気候変動を踏まえた「円山川水系河川整備基本方針」変更の概要

まるやまがわ

河道と洪水調節施設等の設定の考え方

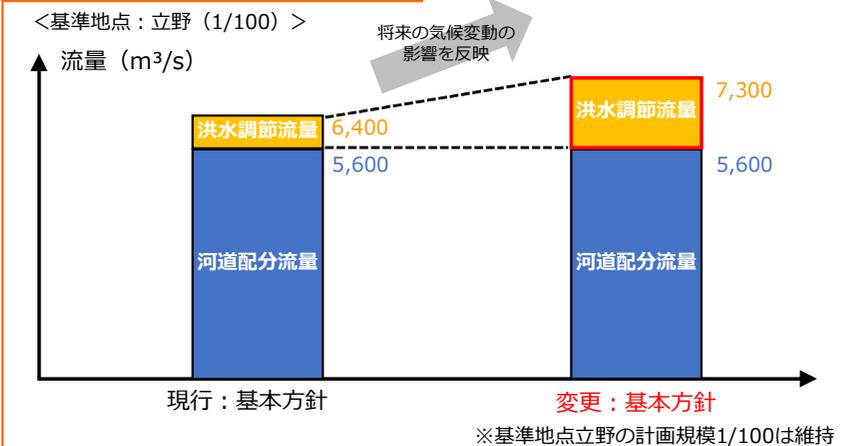
【下流域】
 ・河川環境・河川利用への影響等を踏まえて河道配分流量の増大の可能性を検討
 ・本・支川も含めて、新たな貯留・遊水機能の確保の可能性を検討

【中・上流域】
 ・既存ダムの有効活用や、新たな洪水調節施設の可能性など、本・支川も含めて、貯留・遊水機能の確保の可能性を検討

計画高水流量図

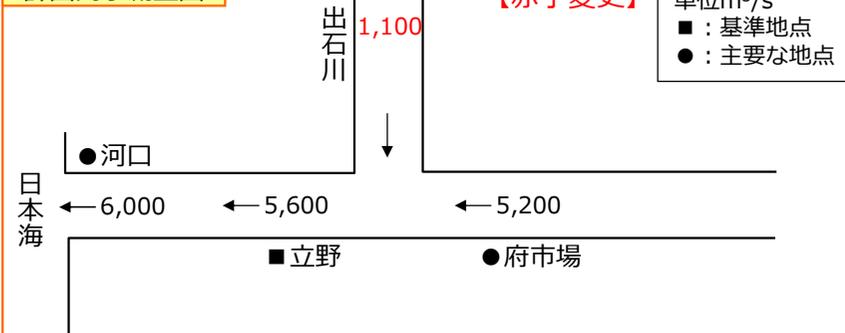
- 長期的な河川整備の目標となる洪水（基本高水）のピーク流量を、基準地点立野において $6,400\text{m}^3/\text{s}$ から $7,300\text{m}^3/\text{s}$ に変更し、基本高水の流量を河道と洪水調節施設等に配分。
- 気候変動の影響による洪水外力増大に対し、既存施設の有効活用や新たな貯留・遊水機能の確保、河川環境・河川利用や地域社会への影響等を総合的に勘案して検討し、河道配分流量を $5,600\text{m}^3/\text{s}$ 、洪水調節流量を $1,700\text{m}^3/\text{s}$ とした。
- ため池の事前放流、田んぼダムの整備、雨水幹線・雨水貯留浸透施設の整備等、流域治水の取組の更なる推進を図る。

河道での対応

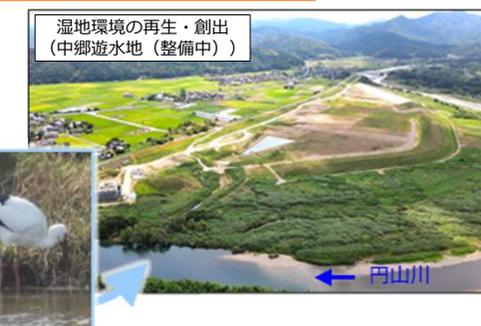
- 狭窄部のわずかな平地に宅地や鉄道、主要道路があることから、山切り等による河道拡幅は困難である。また、河道内には多様な自然環境を有する高水敷等が存在することから、高水敷等の掘削は困難である。このため、河道配分流量を $5,600\text{m}^3/\text{s}$ で維持する。
